ZMĚNOVÝ LIST STAVBY

Stavba: **Přístavba ZŠ v Praze Lipencích**

29

Stavební oddíl:	Číslo (pod)objektu: AR-ST	Název: Úpravy povrchů
Popis změny: Doplnění stěny pro vyrovnání ozubu mezi betonovou konstrukcí a zděnou stěnou. Doplnění nadpraží - skrytí montážních kotev na stropu u zadního vchodu. Opravy omítek po sekání kabelů silnoproud, MaR z důvodu změny PD.		
Zdůvodnění změny: Nesoulad mezi statikou a stavební částí. Pozdní dodání projektu elektro, nový projekt MaR.		
Posouzení změny - autorský dozor projektanta: Ing.arch. Peter Jurášek City Work, s.r.o.		Posouzení změny - konzultant: TBI -

Dozdívka a zateplení u zadního vstupu

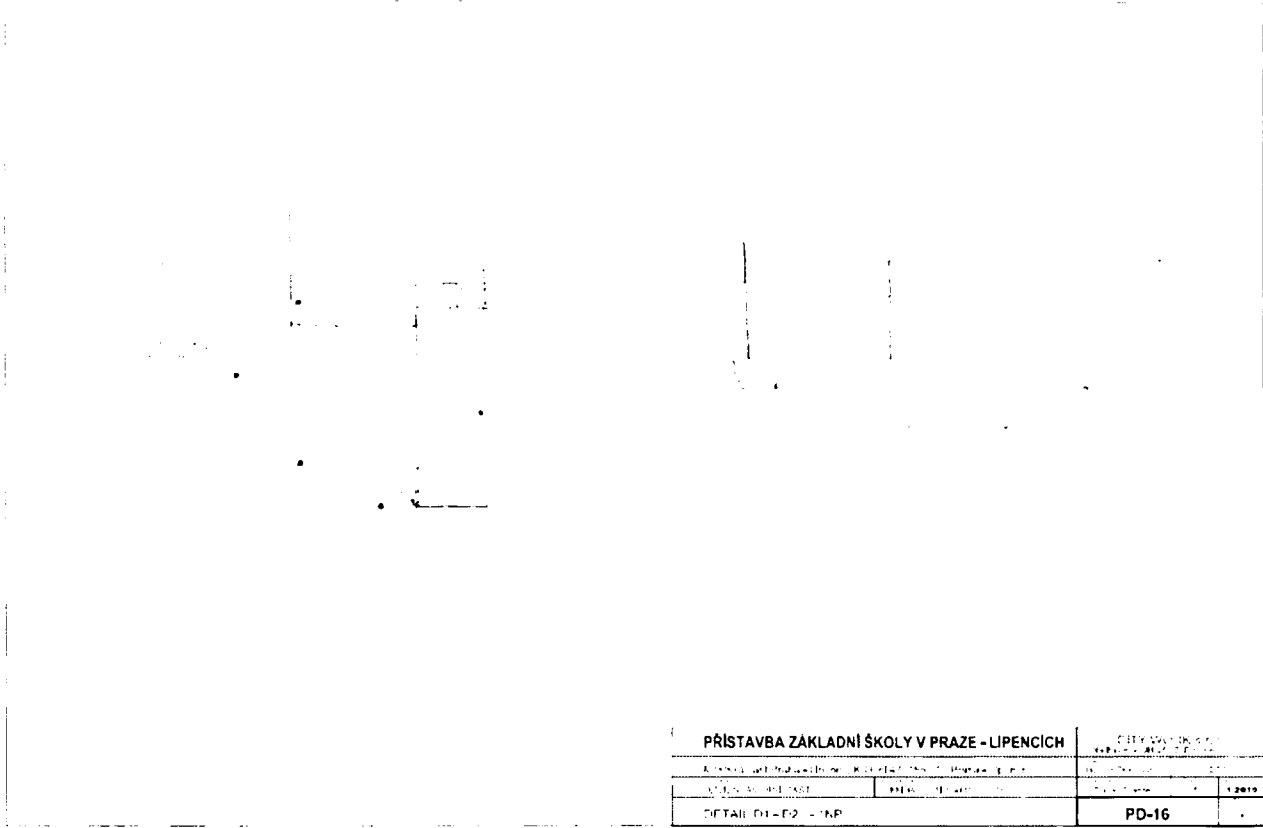
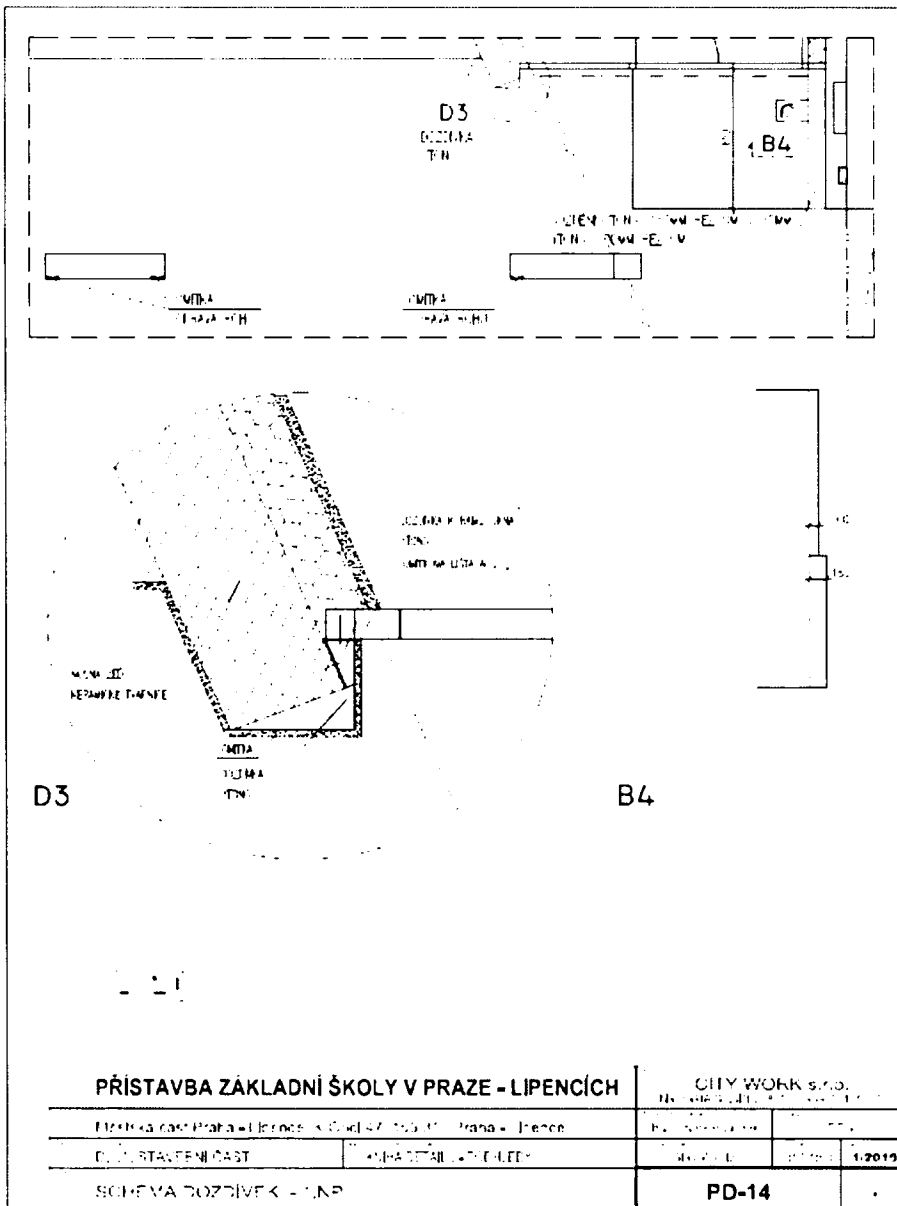
PČ	Ty P	Kód	Popis	MJ	Množství	J.cena [CZK]	Cena celkem [CZK]
Náklady soupisu celkem							222 235,00
D			Zadní vstup a krček - úpravy				55 875,00
D							
110	K	622211041	Montáž kontaktního zateplení vnějších stěn z polystyrénových desek tl do 200 mm vnější stěna stará budova u zadního vstupu 4,2*3,6 nadpraží zadní vstup 3,47*0,4	m2	16,508 15,120 1,388	605,00	9 987,00
118	M	283760320	deska fasádní polystyrénová EPS GreyWall 1000 x 500 x 40 mm	m2	1,527	78,70	120,00
194	M	283759140	deska z pěnového polystyrenu EPS 150 S 1000 x 500 x 100 mm	m2	16,632	248,00	4 125,00
125	K	622511011	Tenkovrstvá akrylátová zrnitá omítka tl. 1,5 mm včetně penetrace vnějších stěn	m2	33,280	339,00	11 282,00
50	K	310239211	Zazdivka otvorů pl do 4 m2 ve zdivu nadzákladovém cihlami pálenými na MVC (4,4-2,7)*3,3*0,45	m3	2,524	5 082,00	12 827,00
